Parere n. 500 del 10 giugno 2022

Progetto:	<p><i>Verifica di assoggettabilità alla VIA</i></p> <p>S.S. 45 "Val di Trebbia" Lavori di realizzazione del ponte definitivo in Comune di Corte Brugnatella a seguito del crollo del Ponte Lenzino al km 78+250 con Piano preliminare di utilizzo delle terre e rocce da scavo ai sensi dell'art. 24, del D.P.R. 120/2017</p> <p>ID_VIP 7545</p>
Proponente:	<p>ANAS S.p.A.</p>

ID_VIP 7545 S.S. 45 "Val di Trebbia". Lavori di realizzazione del ponte definitivo in Comune di Corte Brugnatella a seguito del crollo del Ponte Lenzino al km 78+250 – Verifica di assoggettabilità a VIA con Piano preliminare di utilizzo delle terre e rocce da scavo ai sensi dell'art. 24, del D.P.R. 120/2017

Figura 5 – Configurazione di progetto

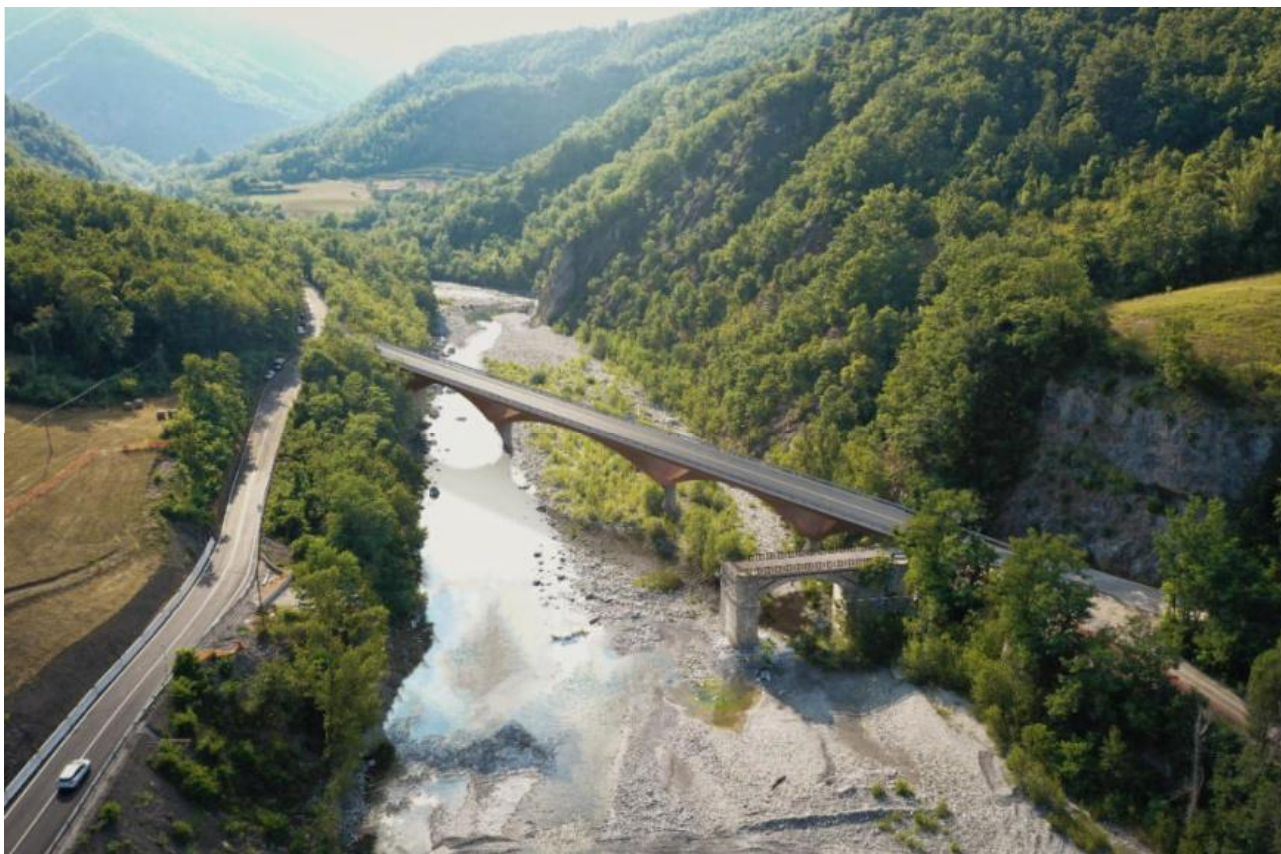
Altresì evidenzia la necessità che nelle successive fasi di progettazione dell'intervento sia posta particolare attenzione alla compatibilità idraulica dell'intervento nel suo complesso in accordo con l'autorità idraulica; in tal senso il proponente dovrà tenere in adeguata considerazione le precisazioni, osservazioni e richieste di integrazioni formulate dal Servizio sicurezza territoriale di Piacenza per le successive fasi di progettazione con particolare riferimento alla scelta della soluzione progettuale del ponte a 5 campate.

- 1. Si chiede di esplicitare tecnicamente la soluzione a 5 campate, due delle quali di ampiezza talmente contenuta da concentrare l'azione erosiva in prossimità delle sponde e delle relative pile di estremità (in particolare la n.2 lato Piacenza) stante il fatto che, dal punto di vista di competenza, sarebbe senz'altro opportuno ridurre a 3 il numero delle campate, con la pila n.1 lato Piacenza allineata con la pila del rudere*

- 2. Si chiede di esplicitare il calcolo dello scalzamento delle pile del nuovo ponte oltre che della pila e spalla del rudere secondo il metodo indicato nella direttiva ponti; sempre in tema di scalzamento, si chiede di rappresentare la reciproca influenza tra le opere appena citate*

- 3. Al fine di meglio chiarire l'interpretazione dei risultati del modello, si chiede di rappresentare – oltre ai tre scenari di par. 8.6 della Relazione idraulica e idrologica (T00VI00IDRRE01A) - anche la situazione ante crollo (mappe dei massimi tiranti, delle massime velocità e della variazione del fondo per evidenziare la massima erosione); si chiede inoltre di riportare graficamente l'intero tratto simulato come da fig. 17 offrendo degli “zoom” sulle porzioni d'interesse particolare*

- 4. Si chiede di precisare il rapporto tra le aree allagate ed i campi di velocità rappresentati in par. 8.6 della Relazione idraulica e idrologica (T00VI00IDRRE01A) ovvero come di chiarire i motivi per cui le pile più prossime alle sponde, pur essendo all'interno della corrente, siano esterne al campo di velocità*

- 5. In applicazione della direttiva ponti si chiede di produrre le medesime simulazioni ipotizzando l'occlusione delle luci prossime alle sponde destra e sinistra oltre che dell'unica luce del rudere (evento quanto mai probabile stante il legname trasportato nel corso delle piene)*

- 6. Si chiede di argomentare con un'attenta verifica le conseguenze della rimozione della spalla lato Genova sia del ponte provvisorio sia del rudere (compresi tiranti, difese spondali, ecc.); in caso contrario, si chiede di considerarne la conservazione e l'inclusione nei presidi*

contro l'erosione del piede dei versanti come risulta – in contraddizione con alcuni elaborati grafici – dalla cantierizzazione della terza fase

7. In merito alle difese di sponda, si chiede di chiarirne il dimensionamento e le modalità di realizzazione soprattutto in termini di resistenza alle sottospinte corrispondenti alle portate di progetto: in più d'un caso opere del tutto simili hanno subito pesanti danni e perso totalmente efficienza pur essendo - in quei casi - previsti solidi ancoraggi e la riprofilatura d'alveo ed il riporto in sezione di materiale smosso non possono essere considerati permanentemente a favore di stabilità; d'altro canto, l'estensione e l'altezza di tutte le difese deve essere dimostrato dipendere dal campo di velocità corrispondente al peggior risultato offerto dalle simulazioni idrauliche
